BUHEII VINDKRAFT AS  
Torvgaten 7  
4836 ARENDAL

Vår dato: 04.02.2021  
Vår ref.: 201838316-314  
Arkiv: 317  
Deres dato: 16.12.2020  
Deres ref.:

## Buheii vindkraftverk - godkjenner justeringer av ytre inngrepsgrense og fasadetegninger av driftsbygg og transformatorstasjon

Figur 1: Utklipp fra fasadetegninger for driftsbygg. Komplet versjon er vedlagt.

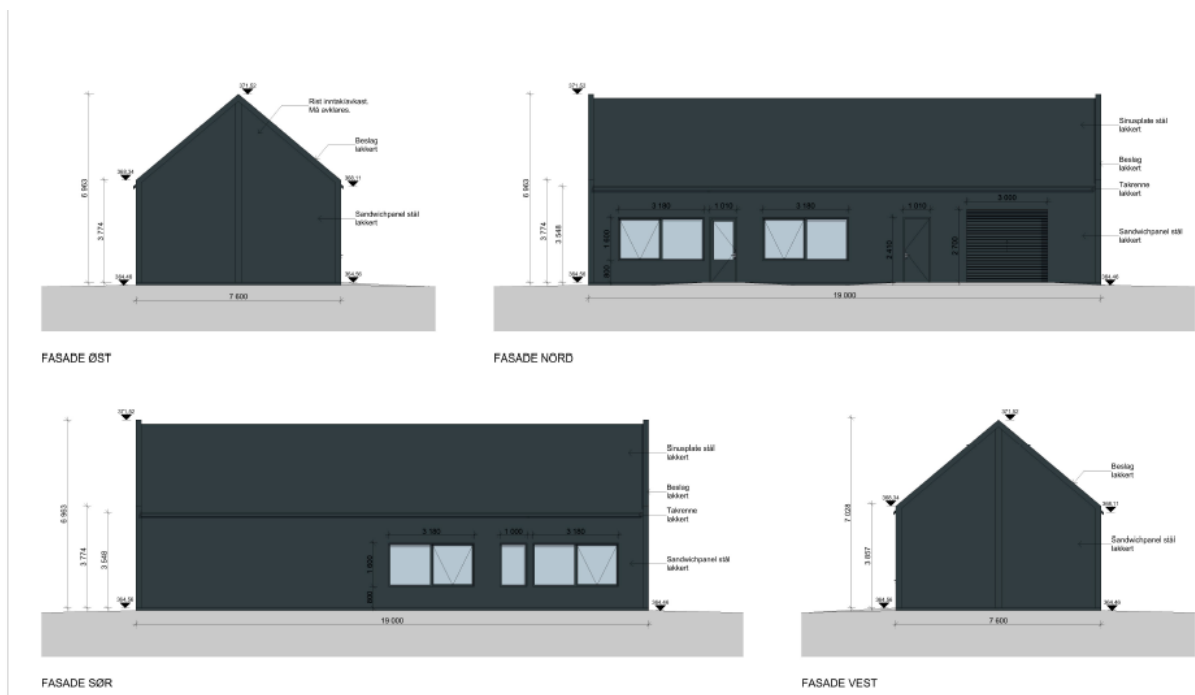
Etter NVEs vurdering er oversendte planer for driftsbygning og transformatorstasjon i tråd med godkjent detaljplan/MTA for Buheii vindkraftverk, og godkjenningsvedtak av 31.10.2019.

Driftsbyggets plassering er godt tilpasset i omkringliggende terreng, ved at det plasseres inn mot sørlig skjæring ved Massetak M2. Driftsbygget blir på denne måten relativt lite fremtredende i terrenget. Resterende del av massetaket skal istandsettes rundt bygningen. Driftsbyggets plassering er vist i figur 5.

Transformatorstasjonen og driftsbygget planlegges i gråfarger som ikke stikker seg ut eller som gir sterke kontraster mot omkringliggende terreng. NVE vurderer at byggene er tilpasset terrenget på en god måte og har ellers ingen merknader til planene for driftsbygget eller transformatorstasjonen.

**Figur 3: Nordlig klynge - Omsøkte justeringer markert med gult (kommer tydeligere frem i vedlegg)**

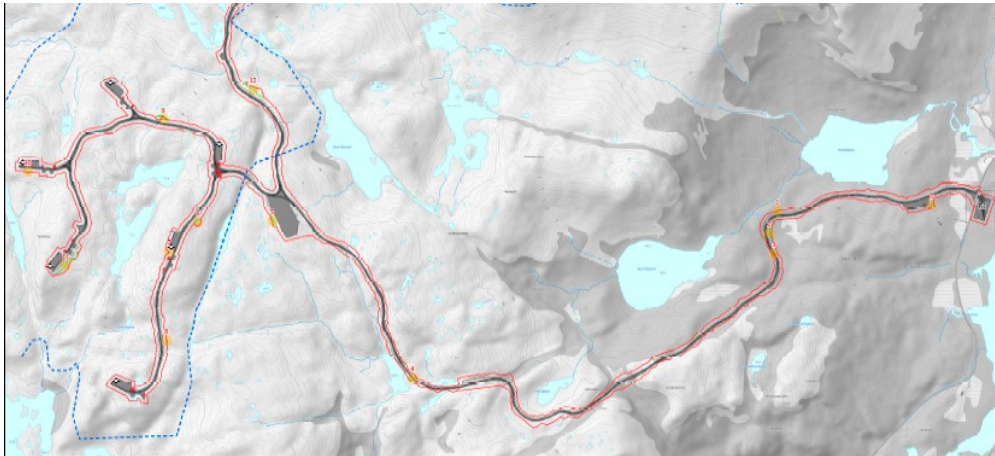
I sin e-post av 16.12.2020 søker BVAS om justering av YIG på totalt 20 steder. Totalt økes arealet innenfor YIG med cirka 1,1 dekar. Årsakene til justeringsbehovet er flere, men i hovedsak er det på grunn av:

- Valgt turbinleverandør har byttet krantype. Den nye krantypen har lengre bom enn den gamle, og trenger to boomsupports. Gammel krantype hadde bare én. Dette fører til at enkelte boomsupports vil havne utenfor YIG.
- Ved planlagt servicebygg skal det installeres et minirensanlegg for avløpsvann. For å muliggjøre fall fra rensanlegget til egnet resipient er det behov for en justering av YIG.
- Behov for noe ekstra areal for å sikre god istandsetting.
- Behov for justering av YIG for opprydning av sprengstein på avveie.

I sin søknad betegner BVAS omsøkte justeringer som små, og konsekvenser av disse som marginale. NVE er enige i denne vurderingen og mener det er positivt at BVAS forholder seg til begrensningene YIG gir. Listen med steder der grensen er brutt er oversiktlig.

Etter NVEs vurdering vil justeringen av YIG ikke ha andre landskap- eller miljømessige konsekvenser enn tidligere godkjent løsning (jf. vedtak datert 31.10.2019). Justeringene er så marginale at tidligere vedtak om godkjenning er dekkende, og vi har for øvrig ingen merknader til justeringene.
